RAPPORT FINAL

**EVALUATION DE CERTAINS ASPECTS DE LA DEMANDE
D'AUTORISATION DE CRÉATION (DACP) DE L'INSTALLATION NUCLÉAIRE
DE BASE (INB) CIGÉO**

Le Comité Local d'Information et de Suivi

2025-11-25

Figure IV-2 : « Illustration de l'implantation de l'installation nucléaire du centre de stockage Cigéo (identifiée par les périmètres INB en surface et en souterrain) » (Andra Pièce 16 2022, Figure2-4)

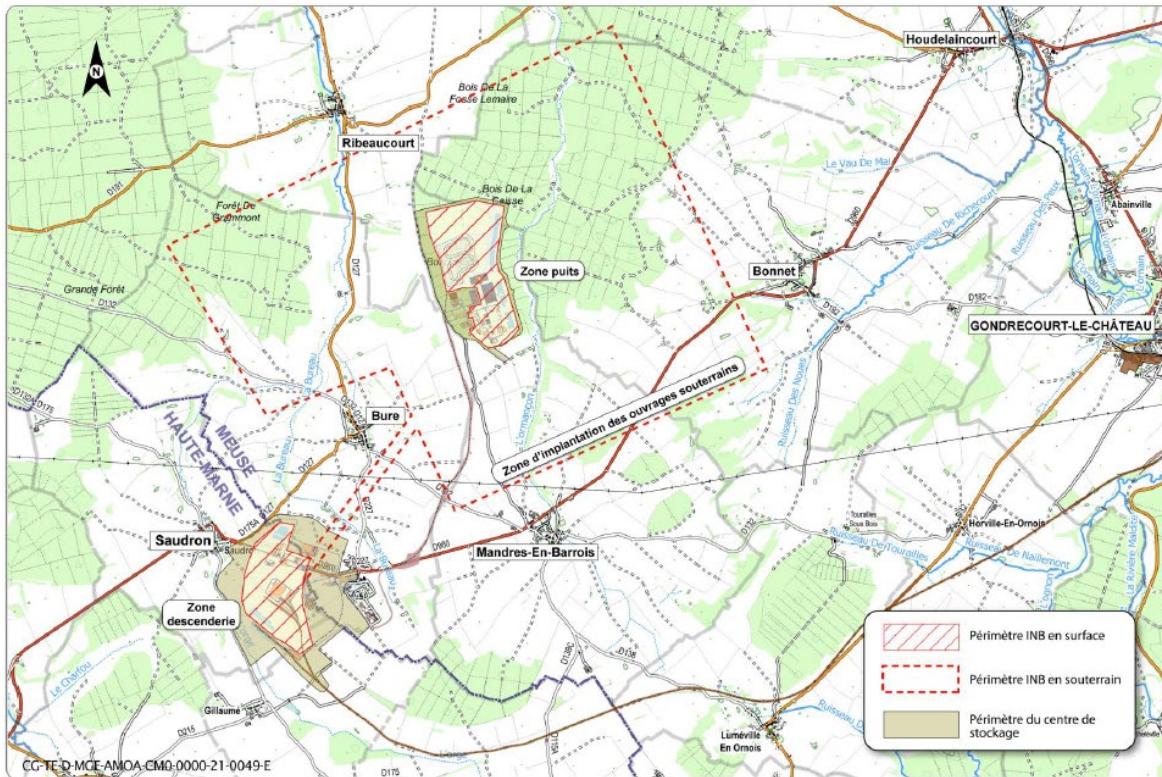
Il nous semble que l'obligation faite à l'Andra d'étudier l'adaptabilité du site à d'éventuelles variations de la politique en matière d'énergie nucléaire exige une réponse plus précise. La zone de transposition, d'une superficie d'environ 250 km², a été sélectionnée en 2005 en se fondant sur des critères géologiques. Des critères plus stricts ont été imposés en 2009 à la suite d'études approfondies. L'IRSN a décrit les critères particulièrement pertinents qui ont été utilisés pour délimiter la ZIRA à l'intérieur de la zone de transposition (IRSN 2009, pp. 3-4) :

L'Andra a déclaré que le stockage pourrait ne pas se limiter à la ZIOS, dont la ZIRA est la projection en surface (Andra 2024b). Cependant, elle n'a pas indiqué quelle étendue supplémentaire hors de la ZIRA pourrait répondre à tous les critères géologiques et socio-économiques convenus avec les communautés de la région en 2009. Elle n'a pas non plus précisé à partir de quel degré d'expansion de la ZIOS de nouvelles installations de surface pourraient être nécessaires.

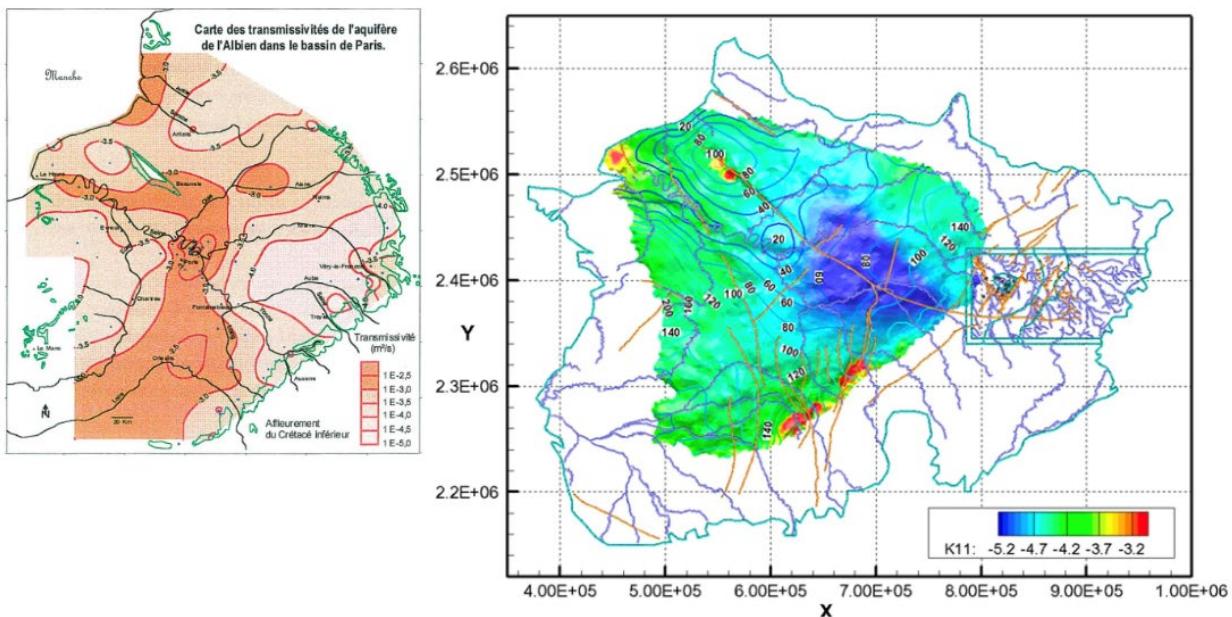
Dans le document (CG-TE-D-NTE-AMOA-GEO-0000-20-0002/A, p. 49), il est mentionné que « *le modèle a été calibré sur 1255 points de mesure du système aquifère ainsi que par les cartes piézométriques de l'Albien et du Néocomien.* » Sur quelle période de temps ces données ont-elles été compilées ? Depuis 1990, la piézométrie de l'aquifère de l'Albien remonte ; le minimum piézométrique au droit de Paris a gagné 20 mètres entre 1995 et 2018 (Dupaigne et Violette, 2020). Là encore, la comparaison entre un système transitoire et une simulation en régime permanent a peu de signification.

A la lumière de ces remarques l'affirmation « *La calibration ainsi obtenue est en concordance avec toutes les études antérieures menées sur le Bassin parisien* » nécessiterait d'être modulée et aussi de mentionner la source des études antérieures auxquelles il est fait référence.

Figure 5-15 Comparaison des cotes piézométriques observées (rouge) et simulées (vert) aux piézomètres EST1209 et EST1213.

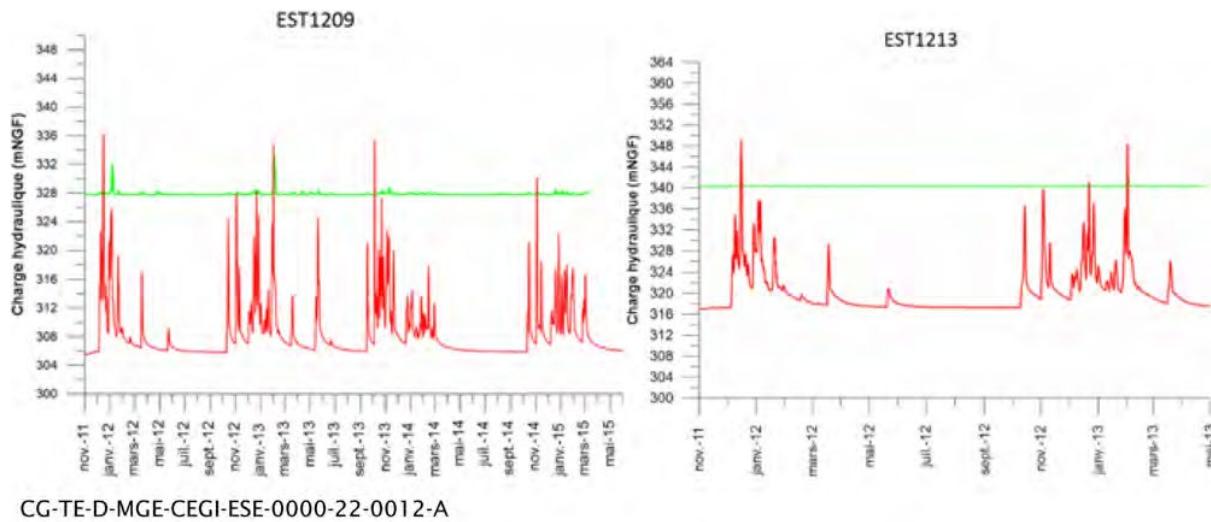
Les résultats du modèle sont peu satisfaisants, comme le souligne les auteur.e.s (Pièce 6, Volume 7, p.86) : « *Comme le montre l'exemple de la figure 5-15, les charges calculées au niveau de certains piézomètres de la zone puits ne reproduisent pas correctement les variations mesurées. Ce manque de représentativité du modèle est possiblement lié à l'approximation faite quant à la représentation du fonctionnement karstique des calcaires sublithographiques et de Dommartin, représentation qui ne correspond plus à la conceptualisation actuelle développée postérieurement à la construction du modèle.* »

Le développement d'un nouveau modèle capable de reproduire le comportement hydrodynamique karstique des calcaires du Barrois a été confié au CHYN (Centre hydrogéologique et de géothermie de Neuchâtel). Ce nouveau modèle s'appuiera sur de nouvelles campagnes de caractérisation du système réalisées par l'ANDRA en collaboration avec le BRGM. Aucune échéance des délivrables n'est mentionnée dans le rapport (Pièce 6, Volume 7). L'ANDRA nous a indiqué (documents transmis en date du 10 juin 2025) : « *Ces travaux de modélisation seront intégrés dans l'étude d'impact à des échéances post-DAC. L'Andra renvoie également vers l'engagement pris auprès de l'ASNR dans le cadre de l'instruction de la DAC (engagement 2024-E4 : "L'Andra transmettra, au plus tard au début des terrassements des plateformes en zone descenderie et en zone puits lors de la construction initiale, les résultats des investigations et études complémentaires qui auront été mises en œuvre pour compléter la caractérisation des calcaires du Barrois. La synthèse de ces travaux visera notamment à distinguer les différentes nappes présentes en zone puits et en zone descenderie. Sur la base de l'analyse des résultats des travaux précédents et des expérimentations prévues sur les verses, l'Andra proposera un programme de surveillance des nappes du Barrois actualisé au plus tard lors de la mise en service" ».* ».

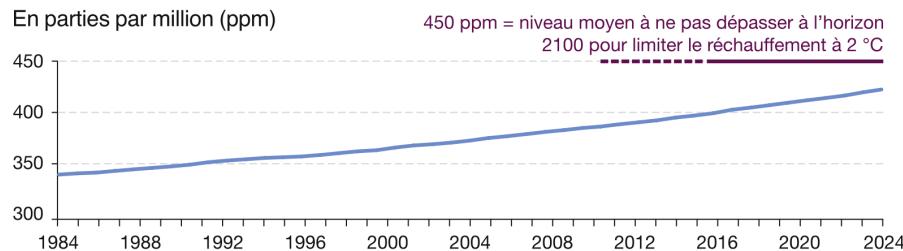
L’évaluation de l’évolution des conditions climatiques, géodynamiques et géomorphologiques sur les écoulements au cours du prochain million d’années, représente un travail ambitieux et délicat. Le modèle mis en œuvre pour évaluer l’impact de ces conditions sur les écoulements apparaît très sophistiqué. Cependant, en l’état de la rédaction des documents, il est difficile d’évaluer sa pertinence en termes de physique des processus représentés, des paramètres utilisés ou de leur calibration. Notamment, l’évolution transitoire des écoulements est sensible à la diffusivité (rapport de la conductivité hydraulique au coefficient d’emmagasinement spécifique). Une étude de sensibilité du modèle à ces deux paramètres serait nécessaire.

La synthèse des processus géodynamiques externes décrit les phases principales et les effets encourus par le site (Pièce 7, Volume 7, Chapitre 2). Ces processus et effets apparaissent cohérents au regard de la littérature sur le sujet, notamment au vu des évolutions passées. Cependant, les détails des approches conduites, des résultats et des incertitudes ne sont pas présentés. L’impact des modifications géomorphologiques sur les conditions soit de recharge (ablation ou abaissement des plateaux) soit de décharge des aquifères (incision ou alluvionnement dans le réseau hydrographique, ainsi que la modification de leur dynamique passage de méandre à tresses et vice versa) pourrait être mieux décrit.

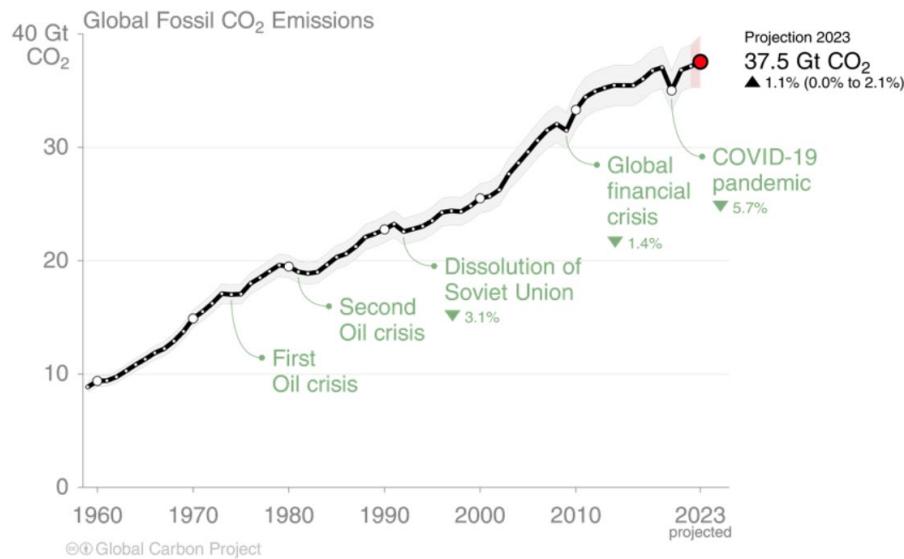
- L'hypothèse du rejet de 5000 GT de carbone fossile sur les prochains siècles est-elle crédible sachant que les rejets actuels (2023) sont de 37,5 GT (Figure ci-dessous, Friedlingstein et al., 2023) ?

A cette question, l'Andra nous a adressé la réponse suivante dans son « mémo_IER_Climat » en date 10 juin 2025 : « ...pour l'année 2023 (date de référence de la publication de Friedlingstein et al., 2023), le scénario BIOCLIM5000 propose un rejet de CO₂ dans l'atmosphère de 36,4 Gt de CO₂ identique, au vu des incertitudes et de la barre d'erreurs, à celui de Friedlingstein et al. (2023) estimé par projection à 37,5 Gt de CO₂. L'utilisation du scénario BIOCLIM5000 est donc crédible et en tout point comparable au plus pessimiste des scénarios du GIEC (RCP 8.5) en termes de rejet de carbone dans l'atmosphère et aux projections de Friedlingstein et al. (2023). »

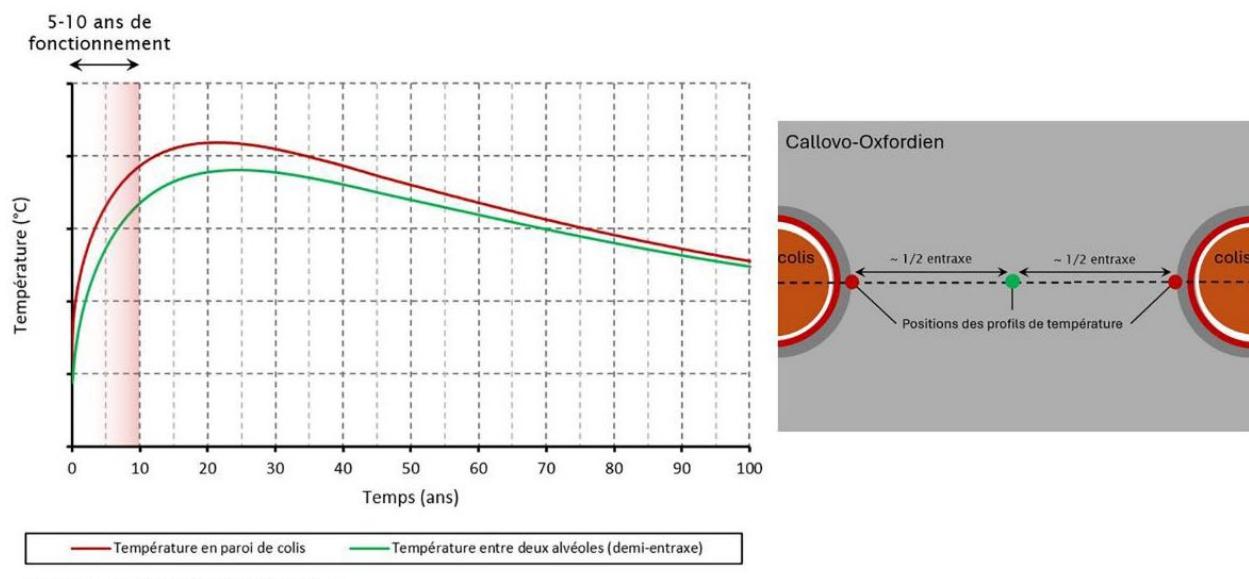
Les propositions de l'Andra concernant la conception du stockage des principaux types de déchets HA en n'utilisant que les données et la modélisation du stockage des HA de 50 watts dans la phase pilote sont préoccupantes pour plusieurs raisons.

Figure VII-3 illustrant l'évolution de la température dans le temps

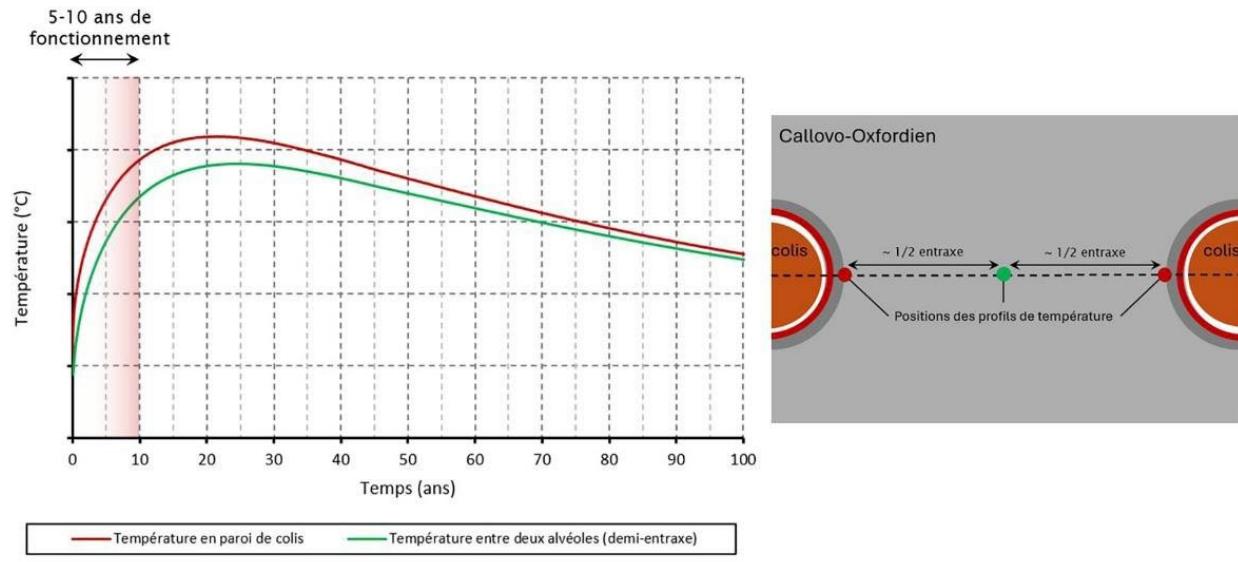
Le profil de température entre les alvéoles est illustré à la figure VII-3. Deux courbes sont représentées : l'une à proximité de l'alvéole et l'autre au point médian entre deux alvéoles. La température maximale dans la masse rocheuse à proximité des forages devrait se situer entre 40 °C et 45 °C ; elle serait atteinte dans un délai de 20 à 30 ans. Selon l'Andra les trois forages de contrôle ont les fonctions suivantes :

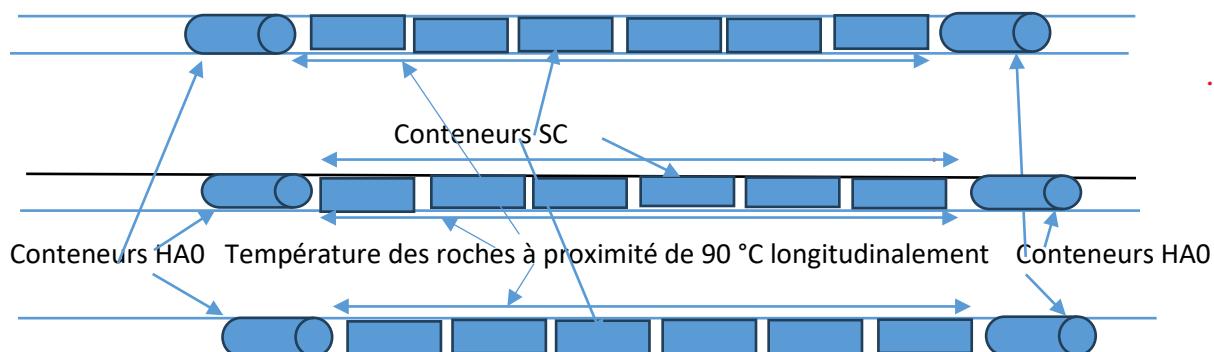
Nous proposons que l'Andra installe des conteneurs surveillés et contrôlés (conteneurs SC), équipés d'un système de chauffe électrique, afin de simuler le champ de température dans la roche hôte autour des colis HA1 et HA2. La chauffe de chaque conteneur SC serait contrôlée de manière à maintenir la température à proximité de l'alvéole juste en dessous de 90 °C. Il n'est pas nécessaire que toutes les alvéoles soient soumises à cet exercice. Nous proposons un nombre suffisant d'alvéoles en série dans trois alvéoles parallèles pour permettre la simulation des conditions thermo-hydro-mécaniques radiales et longitudinales qui simulerait les colis HA1 et HA2. La figure VII-4 illustre le système de chauffe proposé dans la zone d'essai pilote pour trois rangées d'alvéoles avec des conteneurs dont la température est réglée et contrôlée afin de simuler les effets prévisibles des colis HA1 et HA2 dans le Callovo-Oxfordien.

de charge proche de la ligne dans la zone centrale indiquée sur la figure. Ces conteneurs sont placés entre les colis HA0 dans trois alvéoles adjacents.

- ii. Nous recommandons d'utiliser des conteneurs SC chauffés électriquement pour atteindre rapidement une température proche de 90°C au cours des 10 à 20 premières années avec pour objectif d'étudier les effets dynamiques de la variation de température. Les conteneurs SC seraient placés dans trois alvéoles adjacents, la rangée du milieu atteignant la température la plus élevée et la plus représentative de l'environnement estimée à 90 °C dans la zone pilote illustrée à la figure VII-4 ci-dessus.
